敦賀発電所 2 号機 審査への対応状況について

2020年7月21日
日本原子力発電(株)

■ 審査会合(12) 2020年2月7日 審査会合における当社からの説明

ボーリング柱状図資料（例：H24-D1-1孔）

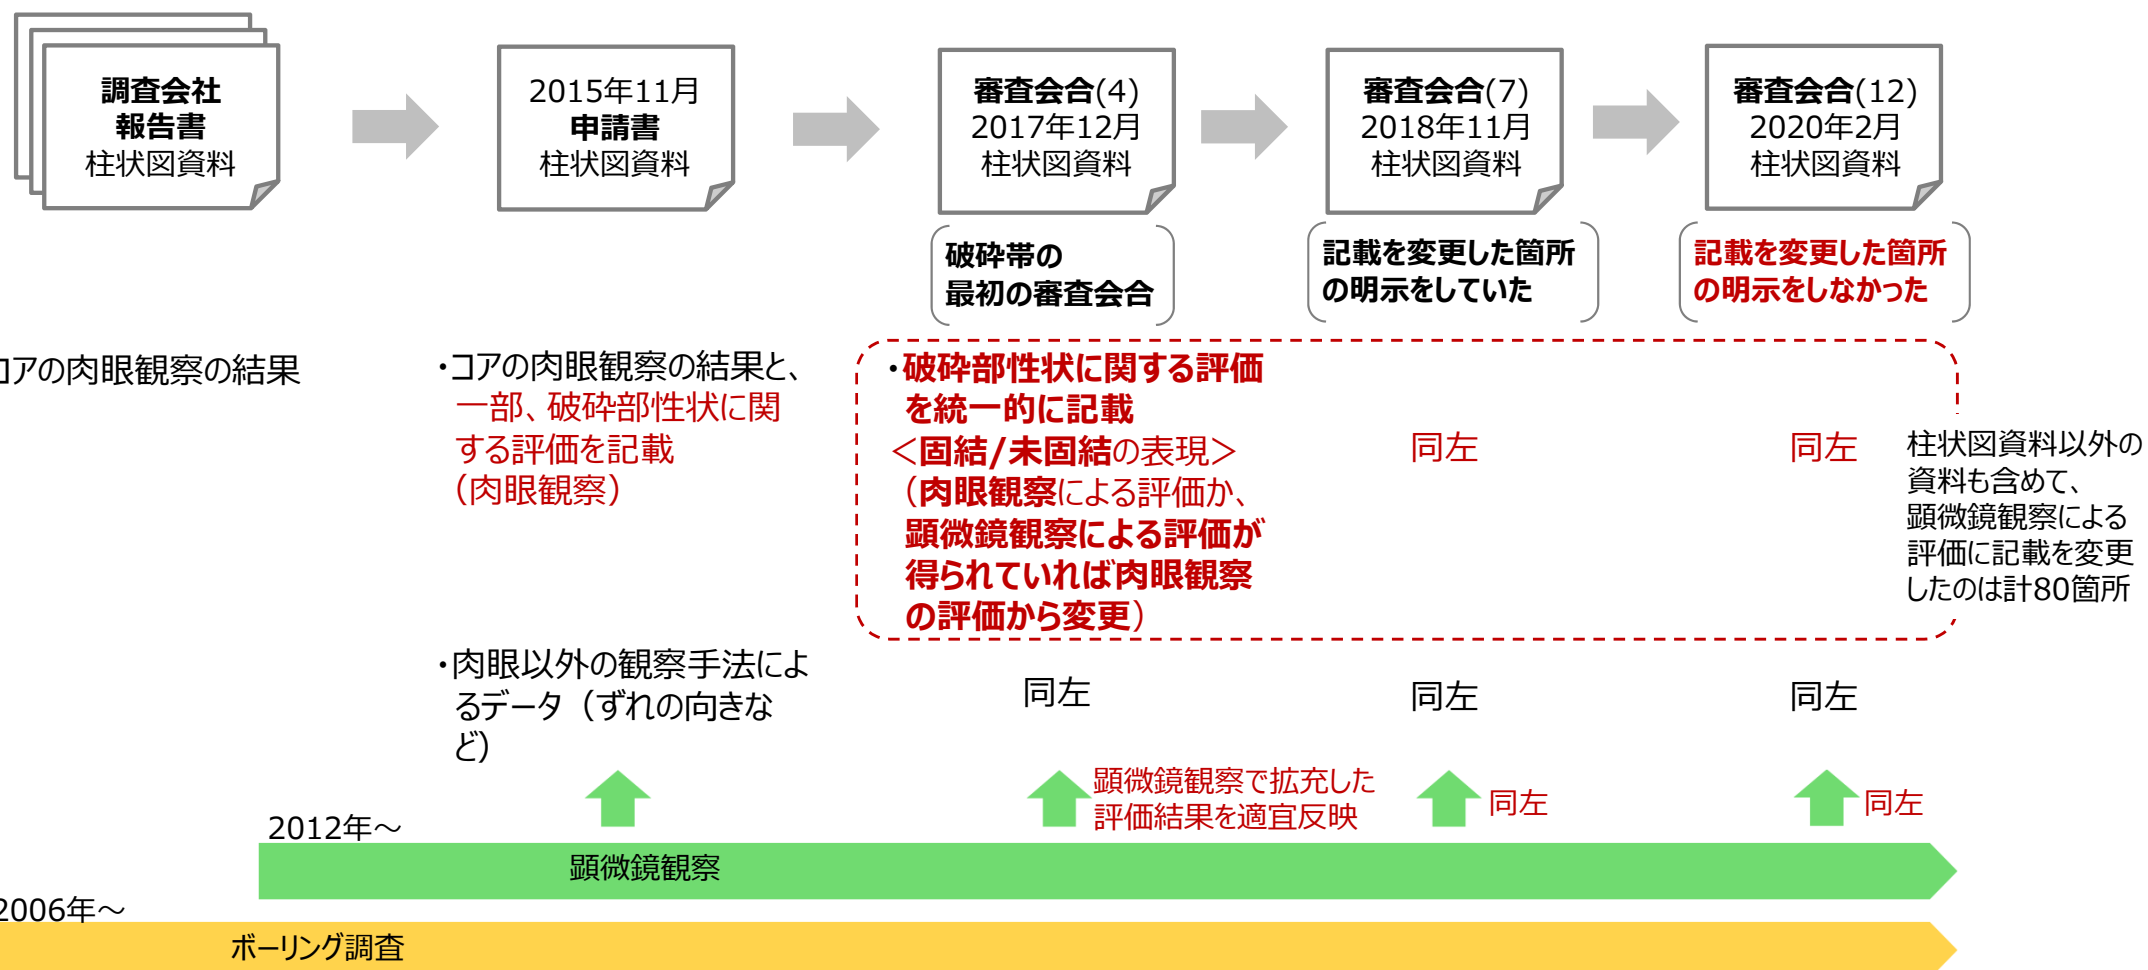
- ・説明もなく審査資料の柱状図資料の記載が変更されている。柱状図資料の肉眼観察の結果を変更・削除することは問題。柱状図資料はボーリングコアの肉眼観察の結果を記録しておくもの。
- ・他にもこのようなデータの取扱いがないか点検すること。
- ・この資料のままでは審査を進めることができない。

- ・指摘を受けたようなデータの取扱いとは他にはなかった。
- ・原因は、ボーリング柱状図は肉眼観察結果を記載するものであり、別の方法で得られた観察結果によって肉眼観察の結果を変更してはいけないという基本的な理解が、敦賀サイト固有の対応に注力する中で希薄になっていた。
- ・ボーリング柱状図は肉眼観察の結果の記録に修正し、変更はしない。
- ・審査資料の変更箇所を必ず明示し、資料改訂リスト等の提示により、変更理由を明確にする。

震源が近い浦底断層の地震動評価の見直しを説明中（審査会合(8)、審査会合(11)）

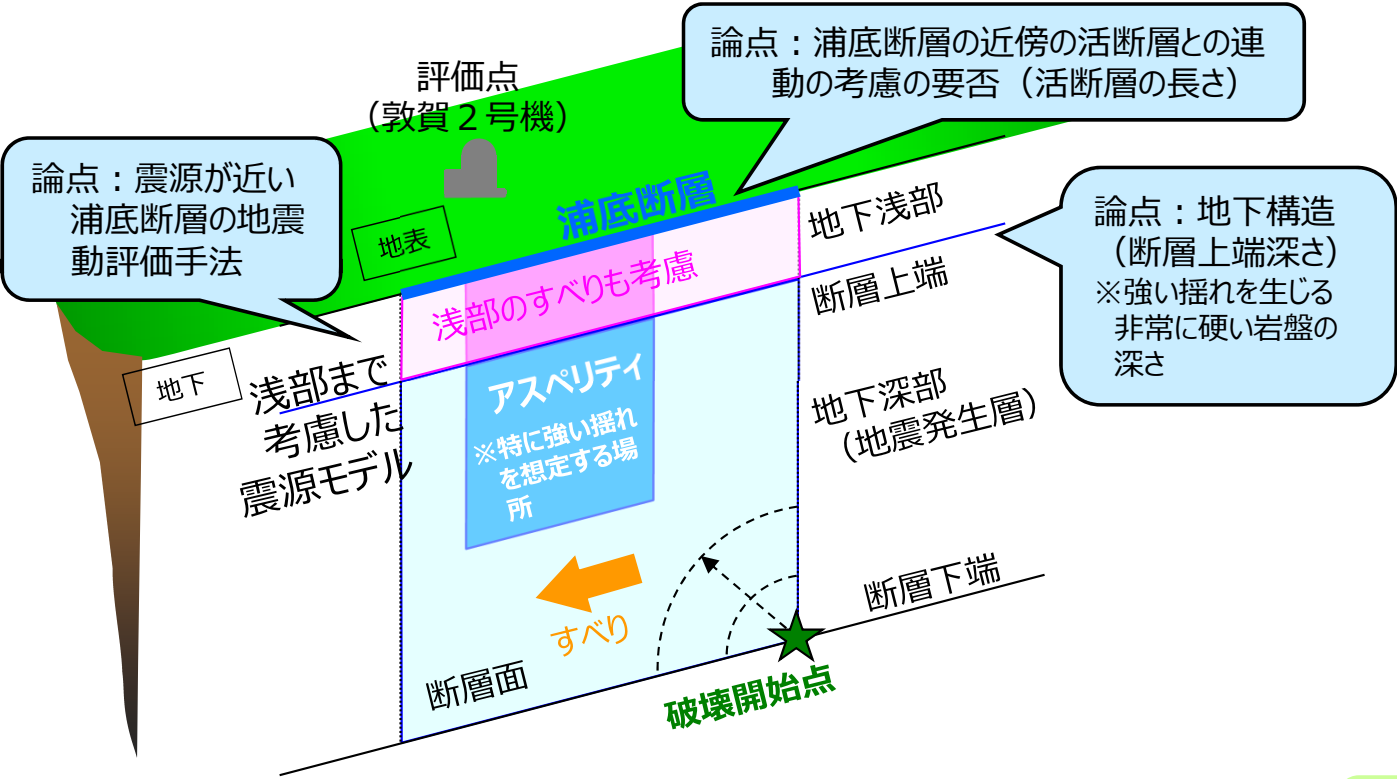
- 浦底断層のように極めて近い場合は、慎重に判断していく。
- 更に余裕を加えた評価となるよう再検討をすること。

地震に関して得られている知見等を踏まえて対応を検討し、説明を進めていく。
